# **COMUNE DI SESTU**

# **VARIANTE SOSTANZIALE AL PIANO URBANISTICO COMUNALE**

## **Relazione illustrativa della revisione della variante**

Revisione n°  
01

Figura 7: Stralcio Zonizzazione Aggregato Urbano - Situazione di Variante adottata con DCC n.37/2022

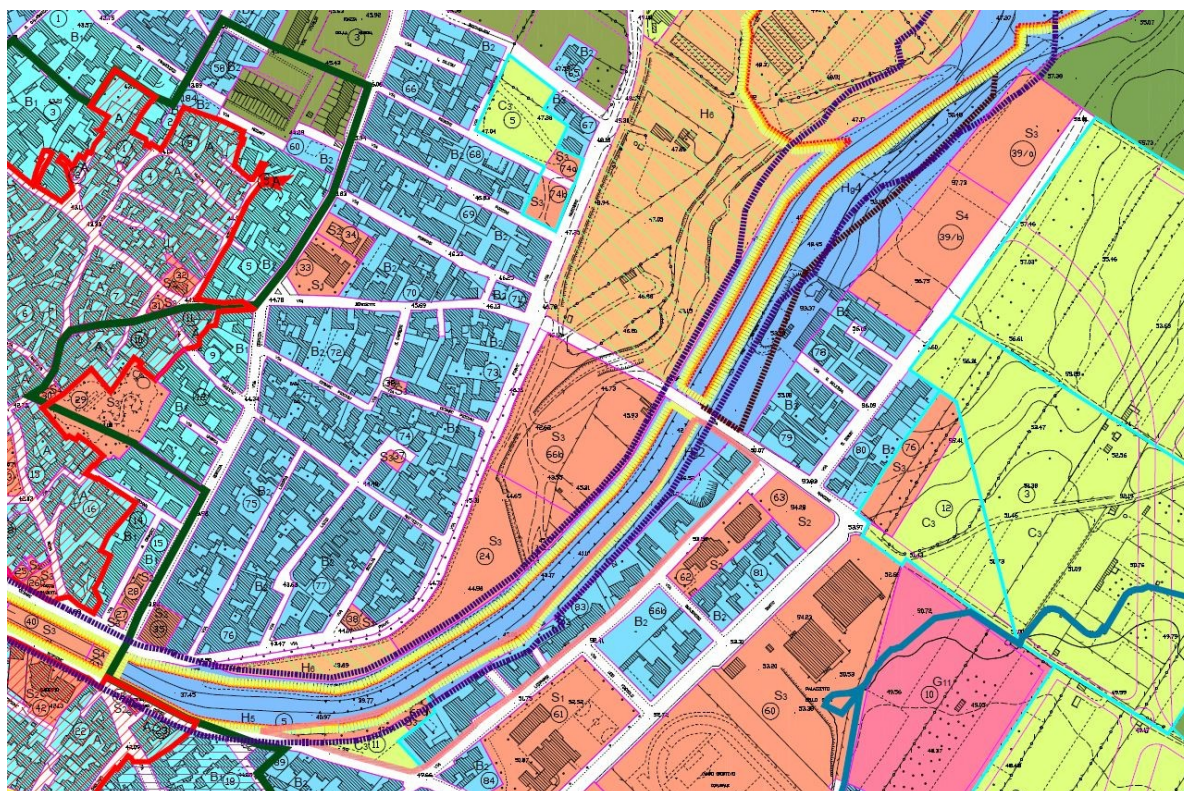
La variante adottata con D.C.C. n.37/2022 prevede la modifica della destinazione del tassello 24 da S4 a S3 senza modificare nel complesso gli standard di Zona S e contempla le seguenti aree classificate come standard:

Inoltre, mediante questa variante il tassello 24 veniva modificato in “S3” – *Aree per spazi e verde pubblico attrezzati*, mentre il tassello 39 di superficie pari a 15.327,12 mq posto lungo la Via Dessi, veniva suddiviso in 39/a, con destinazione “S3” di mq 6.327,12 e in 39/b con destinazione “S4” di mq 9.000,00 senza modificare nel complesso gli standard di Zona S.

Figura 8: Variazione tasselli 24, 39 e 66b come da emissione della variante in esame

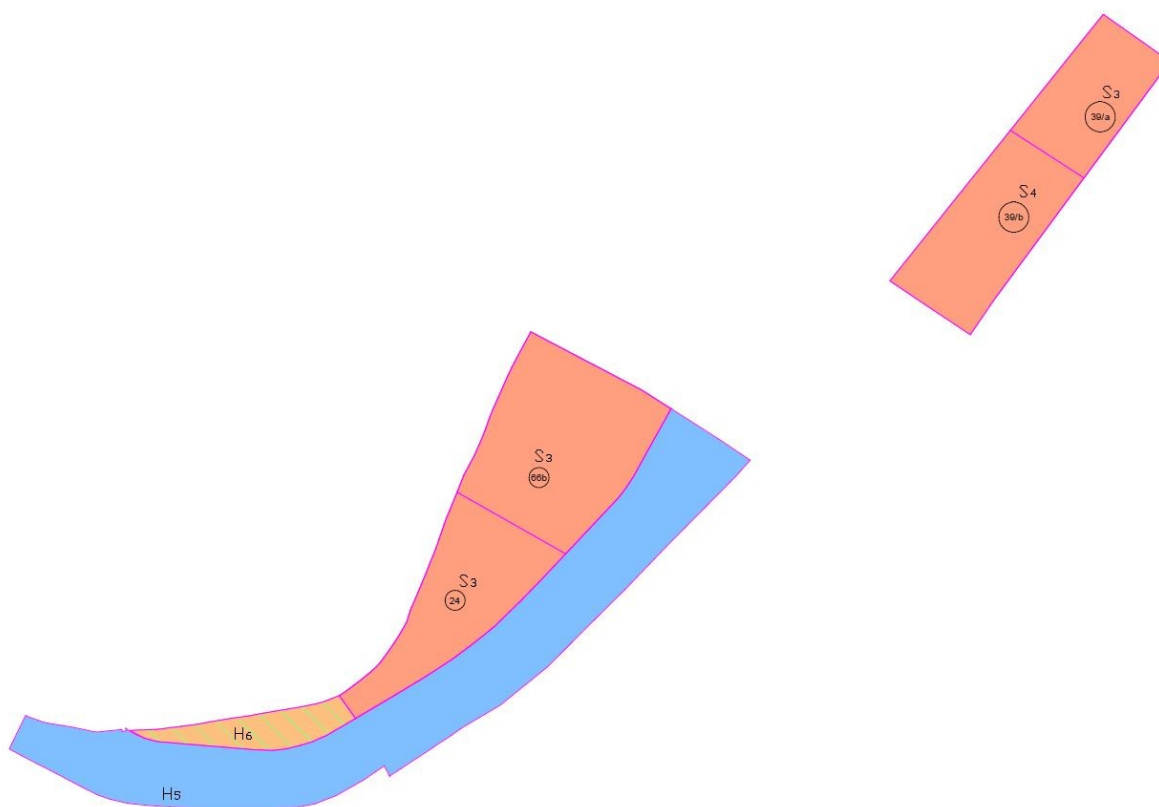
Nell'elaborato *Stralcio Relazione – tabella Standard* veniva dato atto che, per mero errore materiale, le superfici dei tasselli 24 e 66b nella tabella N°10/a - *Aree standard*, di cui alla Deliberazione di Consiglio Comunale n. 70 del 28.12.2021, risultano invertite e pertanto, a seguito della rettifica dell'errore rilevato, le superfici risultano: tassello 24 s=9.000,00 e 66b s=13.547,26.

Figura 10: Stralcio Elaborato grafico E - Dettaglio modifica areali

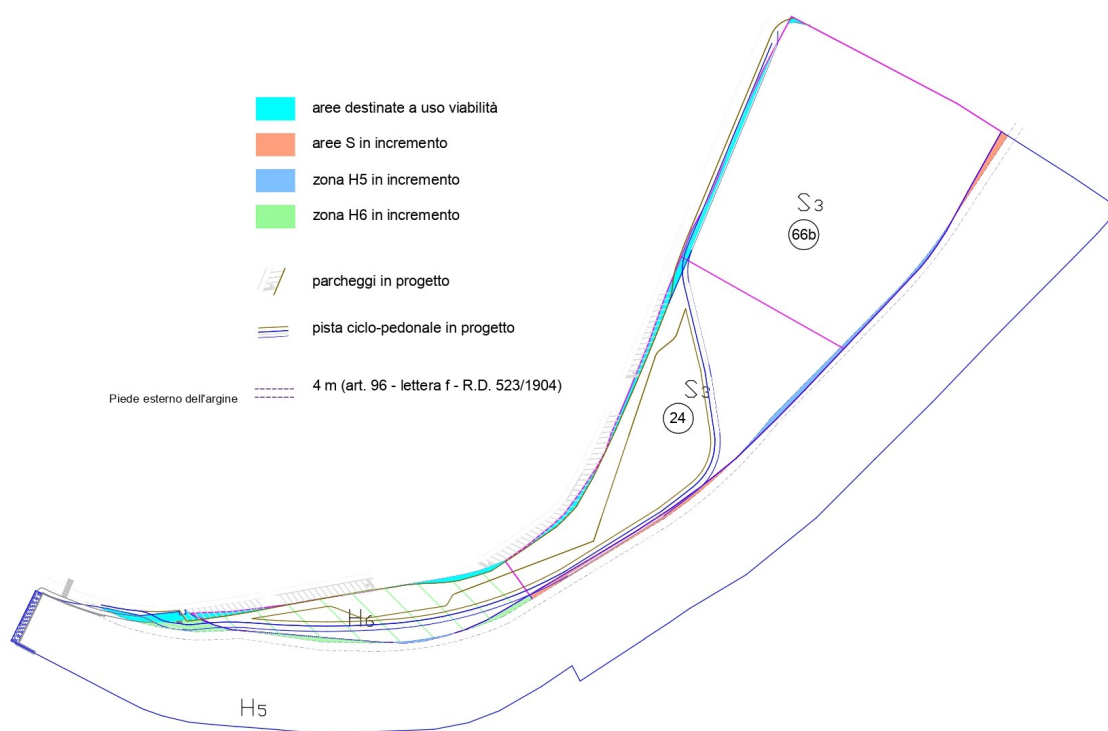
Gli elaborati progettuali evidenziano inoltre le fasce di rispetto ai sensi del Regio Decreto 523/1904 valutate dal piede esterno dell'argine, come risultante da rilievo topografico di progetto. In particolare si osserva, dalla sovrapposizione delle superfici dei tasselli interessati con la fascia di rispetto dei 4 metri, che la stessa risulta insistere in alcuni tratti all'interno degli stessi tasselli. Poiché le aree standard S sono destinate alla fruizione pubblica esse devono essere completamente accessibili, come esplicitato nel sopracitato parere RAS; si ritiene pertanto opportuno procedere alla modifica delle perimetrazioni delle aree interessate al fine di sottrarre sia le aree derivanti dall'intersezione dei perimetri dei tasselli in esame con la linea delimitante la fascia di rispetto dei 4 metri per accorpate tali aree all'adiacente sottozona H5 di rispetto fluviale, sia le aree destinate a viabilità, ridefinendo di conseguenza i perimetri degli areali interessati.

L'elaborato grafico *E – Dettaglio modifica areali*, cui si rimanda per una migliore comprensione, esplica nel dettaglio tale modifica dei tasselli come derivante dalla sovrapposizione del progetto di fattibilità tecnica - economica del *parco fluviale*.

Figura 11: Variazione areali come da revisione 01 della variante in esame

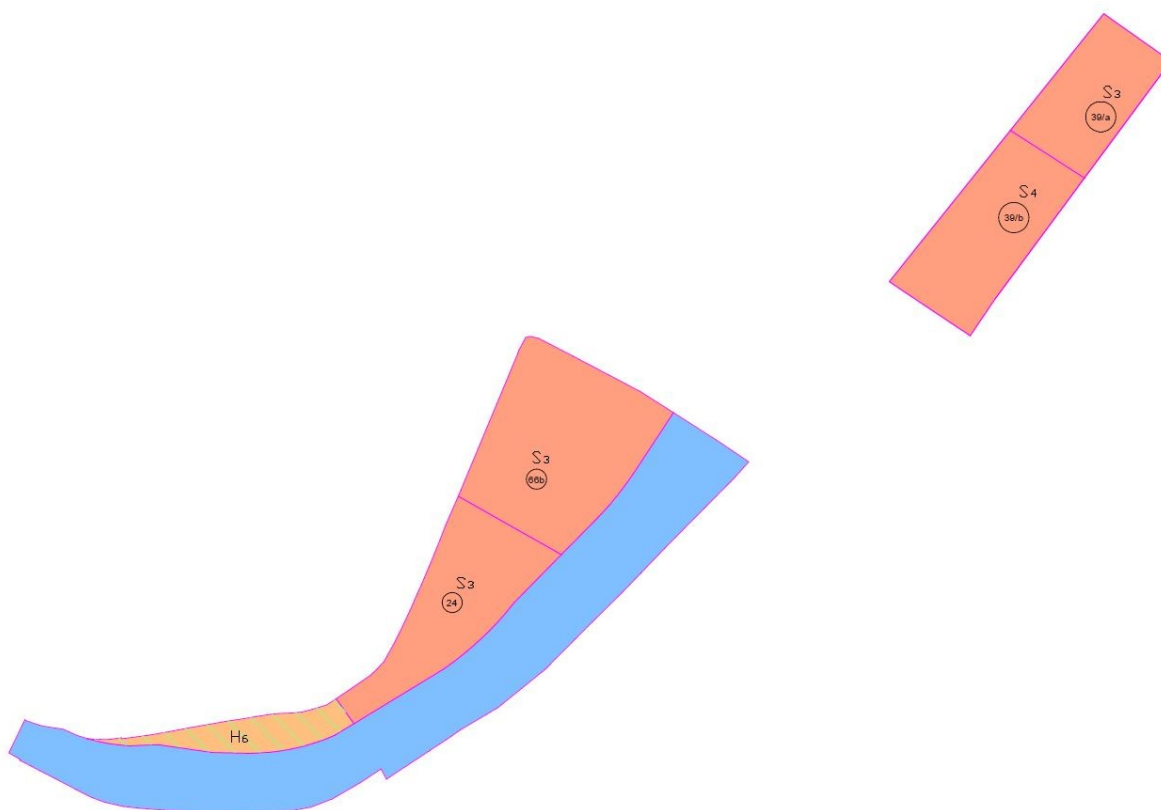
La nuova disposizione dei posti auto genera un aumento della superficie destinata a viabilità. Poiché la sede stradale comprende, oltre alla carreggiata, anche le fasce di pertinenza, ovvero banchine, marciapiedi e piste e il progetto del *parco fluviale* propone la realizzazione di una piazza lineare che si sviluppa lungo la pubblica via, si ritiene opportuno e cautelativo dal punto di vista del calcolo degli

standard urbanistici, destinare a uso viabilità anche i tratti della nuova pista ciclo pedonale che risultano adiacenti alla carreggiata stradale.

Zone S		
Nr.	Tipo	sup (mq)
...	...	...
24	S3	8.790,44
...	...	...
39a	S3	6.327,12
39b	S4	9.000,00
...	...	...
66b	S3	13.284,07
